## 监 理 通 知 单

工程名称: 青龙满族自治县肖营子镇 4MW 地面分布式光伏发电项目 编号: ZHJL-TZD-018

事由: 关于组件最低点高度事宜:

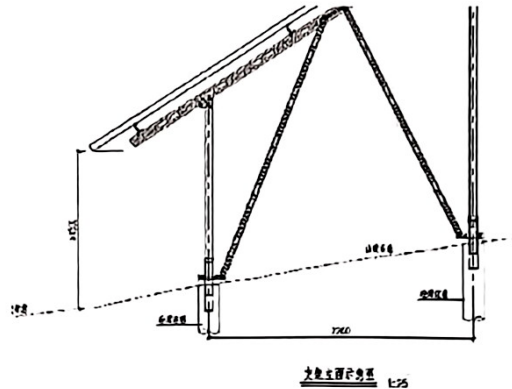
经现场检查, 发现你单位 3#地组件安装未按图纸要求施工, 图纸要求组件安装完成需满足组件最低点距地面 1500mm 的要求, 但现场实际未能满足 1500mm 的要求, 现场实际只有 90mm 不满足图纸及设计规范要求。

现要求你单位立即停止支架和组件的安装工作, 把安装完成不满足 1500mm 的进行整改, 待整改完成满足要求了, 在继续进行安装;

注: 支架最低点距地面高度 $\geq 1500\text{mm}$ 的要求。
